## ACTA DE MODIFICATORIO 1 Y ADICION NO. 1 AL DEL CONTRATO DE OBRA No. 036/2026

| **OBJETO:** | **CONTRATO DE OBRA, CUYO OBJETO CONSTRUCCIÓN DE REDES SANITARIAS SECTOR LA TATA – SANTA BARBARA EN EL MUNICIPIO DE EL ROSAL, CUNDINAMARCA** |
| **FECHA DE MODIFICATORIO 1 Y ADICION 1** | 04 DE JUNIO DE 2026 |

*Imagen 1. Esquema para encamisado de tubería de PVC de 14" sobre quebrada*

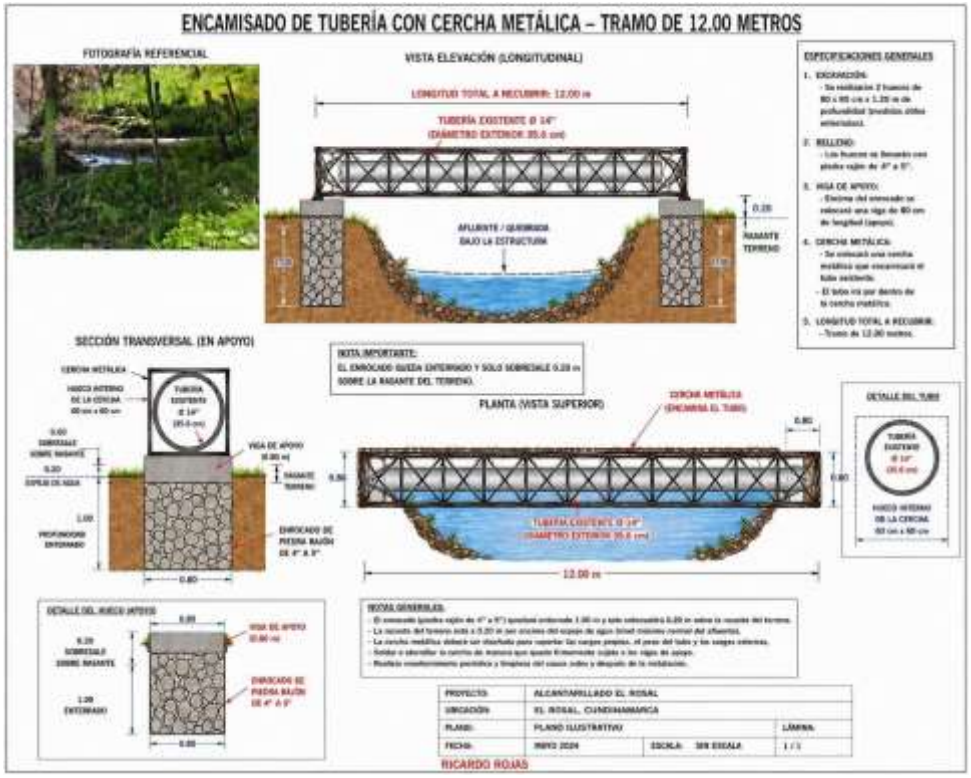
Que los NP 2, NP 3, NP 4 y NP 5 corresponden al proceso constructivo requerido para la ejecución del encamisado mediante cercha metálica de la tubería que cruza sobre la quebrada. Esta intervención se hace necesaria considerando que, ante eventos de crecientes súbitas ocasionadas por altas precipitaciones, pueden presentar arrastre de cantos rodados, movilización de sedimentos y acumulación de material vegetal proveniente de la parte alta de la quebrada. Estas condiciones podrían generar afectaciones en la tubería, tales como desplazamientos, alteraciones en su alineación, variaciones en la pendiente o cambios en su ubicación original.

Que lo anterior representa un riesgo para el adecuado funcionamiento hidráulico del sistema pluvial, debido a que la alineación y pendiente de la tubería constituyen factores fundamentales para garantizar su correcta operación y capacidad de evacuación.

Que conforme a lo anterior, a continuación, se da una justificación técnica de cada uno de los NP, teniendo en cuenta el siguiente esquema que se realiza como propuesta de implementación:

- NP 2 – EXCAVACIÓN MANUAL DE ZANJA EN TIERRA: Corresponde a la excavación manual requerida en las inmediaciones de la quebrada, la cual no puede ejecutarse mediante maquinaria debido al alto grado de saturación del suelo generado por el flujo permanente de agua en el sector. Esta actividad es necesaria para garantizar las dimensiones y condiciones adecuadas para la construcción de los dados de concreto que servirán como apoyo estructural de la cercha metálica.

- NP 3 – DADO EN CONCRETO 4.000 PSI: Corresponde a la construcción de los apoyos en concreto requeridos para la instalación de la cercha metálica. Se especifica una resistencia de 4.000 PSI, considerando la exposición permanente de la estructura al flujo de agua y condiciones de humedad. De acuerdo con las condiciones identificadas en campo, se proyecta la construcción de dados con dimensiones aproximadas de 1,20 mx 0,80 mx 0,80 m.

- NP 4 – ACERO DE REFUERZO 6.000 PSI: Corresponde al suministro e instalación del acero de refuerzo requerido para la conformación estructural de los dados de concreto que servirán de

apoyo a la cercha metálica.

- NP 5 – CERCHA METÁLICA PARA ENCAMISADO DE TUBERÍA DE 14": Corresponde al suministro, fabricación, instalación y montaje de la cercha metálica destinada al encamisado y protección de la tubería PVC de 14" ubicada sobre la quebrada. La estructura se plantea con secciones y elementos que proporcionan una protección robusta frente a agentes externos, tales como impacto de material de arrastre, sedimentos y material vegetal, con el fin de preservar la estabilidad y funcionalidad de la tubería.

Que en virtud de lo anterior, se da a conocer la creación de los ítems no previstos NP 2, NP3, NP 4 y NP 5 con precios referencia ICCU 2026, y a partir de la necesidad identificada en cada uno, se calcularon las siguientes cantidades. Para efectos de este ejercicio se relaciona la incidencia de este ítem en el presupuesto del contrato:
